WIM.271.1.24.2020

Dotyczy: Postępowania przetargowego nr SIWZ.WIM.271.1.24.2020 dotyczące wyboru wykonawcy zadania pn. „Modernizacja przystani rybackiej w Karsiborze w celu poprawy bezpieczeństwa rybaków”.

Pytanie 59

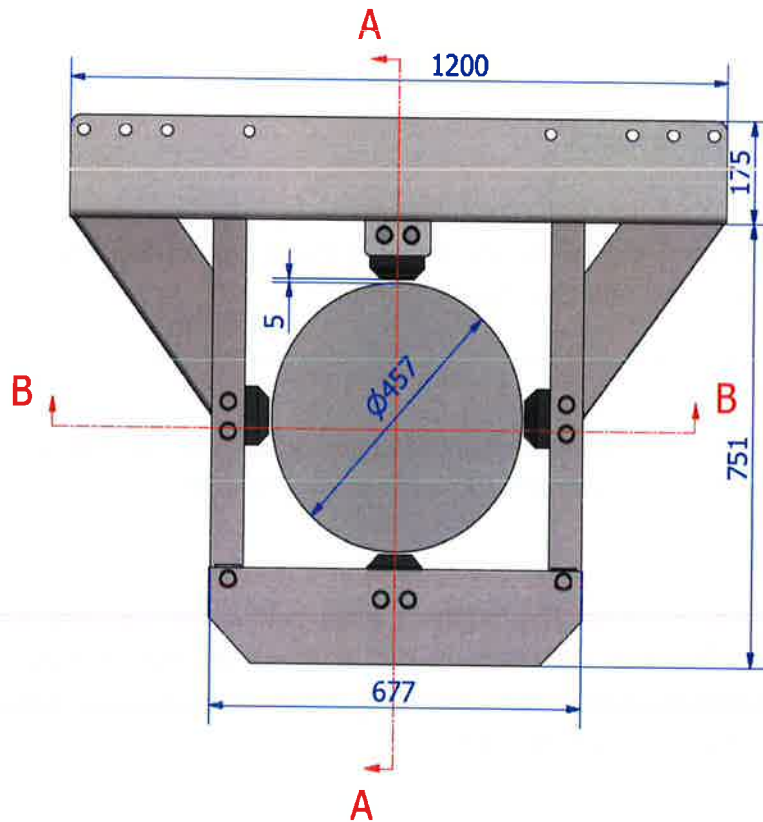
Prowadnice pali z projektu będą wymagały wymiany rolek, zamiast rolki winien być element kompensujący siły przenoszone w trakcie eksploatacji (przykład poniżej):

Zamawiający akceptuje proponowaną zmianę w konstrukcji prowadnic pali z rolek na element kompensujący siły (wg przykładu graficznego załączonego do pytania).

Pytanie 61

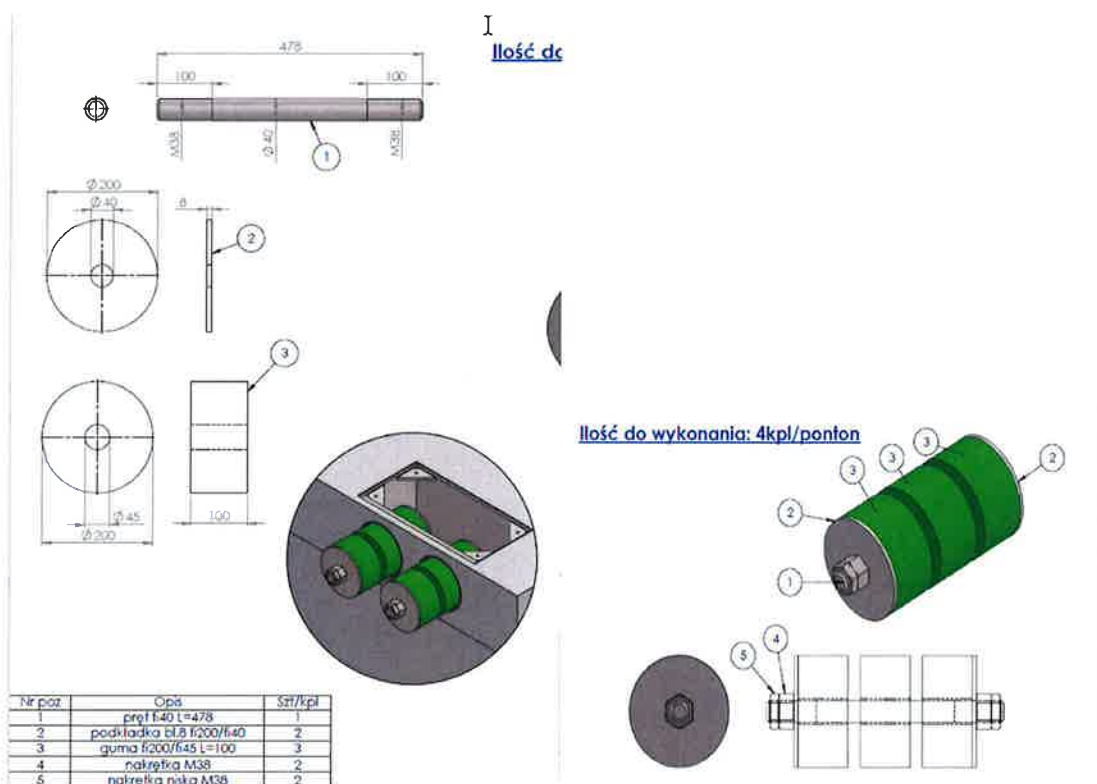
Jaki jest przewidziany rodzaj łączy pomostowych?

Zgodnie z zapisami Projektu Budowlanego oraz Wykonawczego:

„W celu umożliwienia trwałego połączenia między kolejnymi segmentami dwa skrajne segmenty wyposażono w wnęki na cylindryczne zamki wykonane z elementów stalowych (śruby M4) oraz gumowych. Odpowiednio dwie wnęki na prawym boku segmentu nr 1 oraz dwie wnęki na lewym boku segmentu nr 3. Centralny segment będzie posiadał 4 wnęki na zamki, po dwa na każdym z boków.”

Zamawiający dopuszcza inną formę połączenia pomostów pod warunkiem uzyskania zgody Inspektora nadzoru oraz Nadzoru autorskiego.
